KLAIPĖDOS MIESTO SAVIVALDYBĖS ADMINISTRACIJOS VIEŠŲJŲ PIRKIMŲ KOMISIJA

DĖL ATSAKYMŲ Į GAUTUS KLAUSIMUS PATEIKIMO

Vadovaudamiesi **projekto „Vasaros koncertų estrados ir prieigų pritaikymas daugiataksliam naudojimui“ rangos darbų su darbo projekto parengimu pirkimo atviro konkurso būdu (CVP IS ID 4520375)** sąlygų aprašo 55 p., atsakome į gautus klausimus:

1 pav.: suolai Šiauliuose

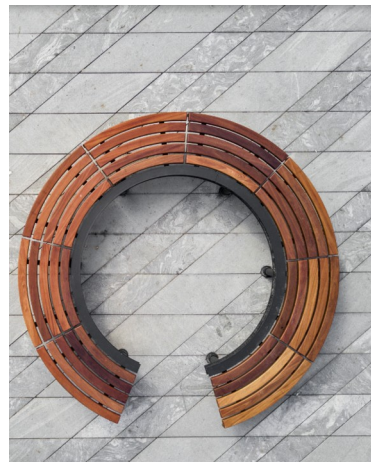
Projekto SP dalyje numatomi apvalūs suolai S-02, kur numatytas metalinis dvitėjinis profilis HEA100. Brėžinyje matosi, kad jis turi būti išlenktas R-3303 mm spinduliu. Prašome nurodyti potencialius gamintojus, kurie gali išlenkti tokio profilio siją, nes rinkoje tokių nerandame.

Perkančioji organizacija nenurodys gamintojo galinčio išlenkti siją, nes tokio tyrimo neatliko. Tačiau, mūsų žiniomis, rinkoje yra gamintojų galinčių tai atlikti, kadangi panašūs suolai yra įrengti Kaune, Šiauliuose.

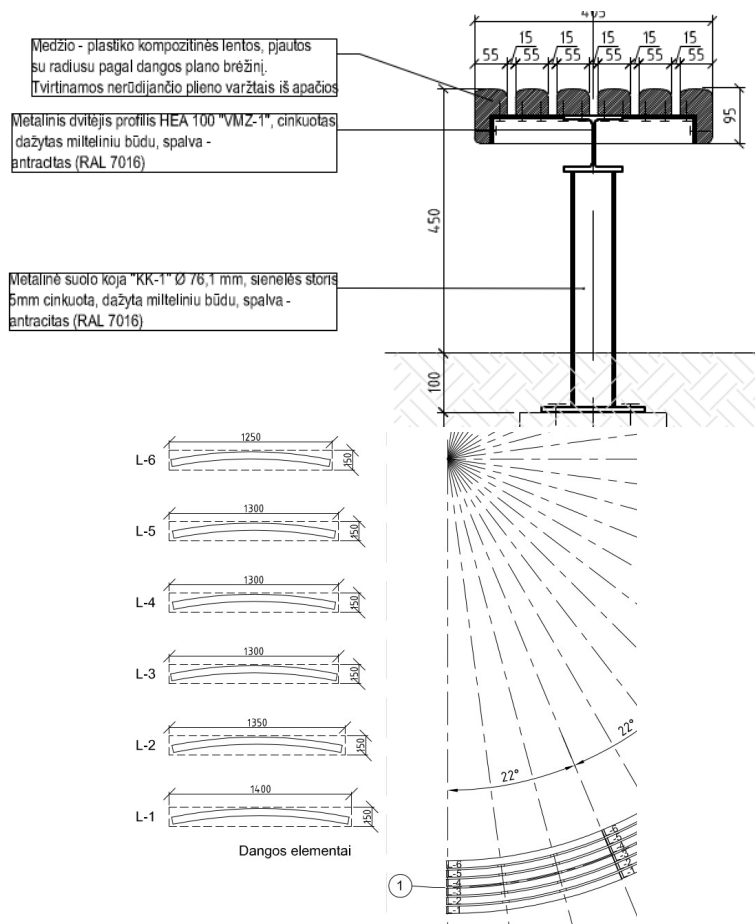
Projekto SP dalyje numatomi apvalūs suolai S-02, kur sėdimoji dalis numatoma iš pilnavidurio medžio-plastiko kompozitinių lentų, pjautų su radiusiu. Kad tokias lentas išpjauti radiusu, reikia pagaminti 150x50 mm (nuo L-2 iki L-5 pozicijos) ir 150x95 mm (L-1 ir L-6 pozicijos) skerspjūvio lentas. Tokių matmenų lentų rinkoje nėra. Prašome pateikti

analogiškos medžiagos panaudojimo sprendinį arba nurodykite potencialius tokio skerspjūvio lentų gamintojus ir tiekėjus. P.S. UAB „Lauko dangos“ tokios skerspjūvio negamina ir netiekia.

Pridedame patikslintą techninę specifikaciją P22-037-KRTP-SP-TS, „4.3. Apvalus suolas S-02“ ir patikslintą brėžinį P22-037-KRTP-SP.B-12.
